DELIBERAZIONE DELLA GIUNTA REGIONALE 16 aprile 2025, n. 470

Progetto definitivo dell'intervento di messa in sicurezza idraulica del Lotto n. 2 "Messa in sicurezza idraulica di Via Grottaglie" – Villa Castelli (BR). Codice ReNDIS 16IR768/G1. AUTORIZZAZIONE PAESAGGISTICA ex art. 146 D.Lgs. 42/2004 e art. 90 NTA del PPTR, in deroga ex art. 95.

**Progetto definitivo dell'intervento di messa in sicurezza idraulica del Lotto n. 2
"Messa in sicurezza idraulica di Via Grottaglie" – Villa Castelli (BR). Codice ReNDIS
16IR768/G1.**

PARERE TECNICO**DOCUMENTAZIONE AGLI ATTI**

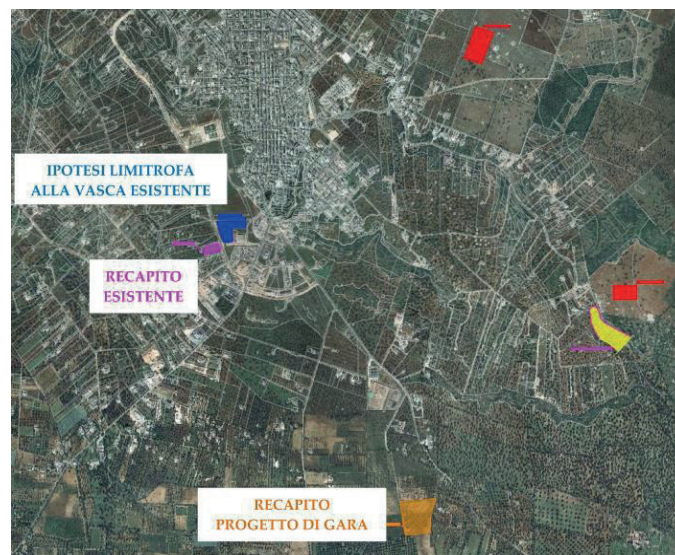
Con riferimento all'**esistenza di alternative localizzative e/o progettuali** con nota prot. n. 315484 del 24.06.2024 è stato chiesto di:

- 1) approfondire le scelte che hanno condotto ad individuare l'area di laminazione nella posizione di progetto, che comporta un impatto importante sui **“boschi”** limitrofi e sulle **“aree di rispetto dei boschi”**, caratterizzate da elevata naturalità;

- 2) in subordine, in caso non siano sostenibili alternative tecnicamente ammissibili sull'individuazione di una diversa area di laminazione, verificare la possibilità di individuare un diverso percorso del tratto finale, ad esempio lungo la strada esistente, al fine di non realizzare una forte frammentazione dell'area boscata immediatamente limitrofa alla predetta area di laminazione; tale diverso percorso potrà eventualmente anche interferire con **“Area di rispetto di Masseria Sciaiani piccola”** per la quale si condivide comunque l'assetto delle mitigazioni proposte;

- 3) per quanto riguarda i tratti di canale più a monte ricadenti in area boscata, approfondire la possibilità di localizzare il canale nelle aree già prive di vegetazione, in modo da ridurre la rimozione delle alberature presenti.

Il proponente ha riscontrato la richiesta affermando:

Si ritiene di poter condividere quanto affermato dal proponente sull'analisi delle alternative localizzative e/o progettuali. Fatto salvo quanto riportato al successivo paragrafo ai fini del conseguimento della compatibilità con gli obiettivi di qualità paesaggistica e territoriale, si prende atto delle motivazioni addotte dal proponente, le quali afferiscono alla funzionalità idraulica delle opere di progetto.

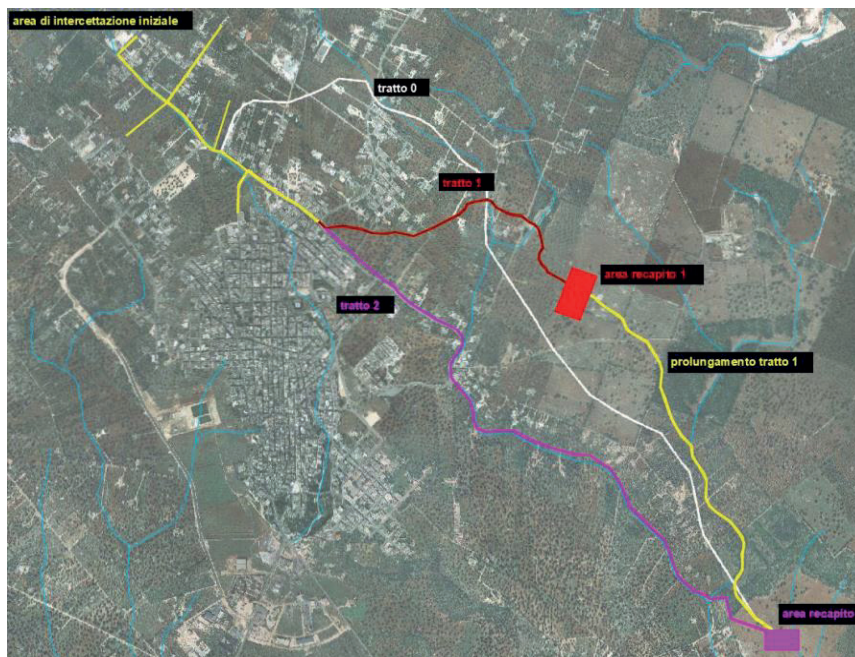
Assodato dunque che l'opera principale di monte debba necessariamente transitare verso est a monte dell'abitato, sono state valutate diverse soluzioni ed ipotesi alternative:

- *Ipotesi tratto 0, non realizzabile per i dislivelli e la morfologia dei luoghi;*
- *Ipotesi tratto 1 + area recapito 1, scartata per inefficienza idraulica del sistema e per la presenza di importanti vincoli paesaggistici;*
- *Ipotesi tratto 1 + area recapito 1 + prolungamento tratto 1 + area recapito 2: scartata per inefficienza idraulica del sistema e per la presenza di importanti vincoli paesaggistici;*
- *Ipotesi tratto 2 + area recapito 2, soluzione prescelta che rispecchia le esigenze tecniche ed economiche dell'opera."*
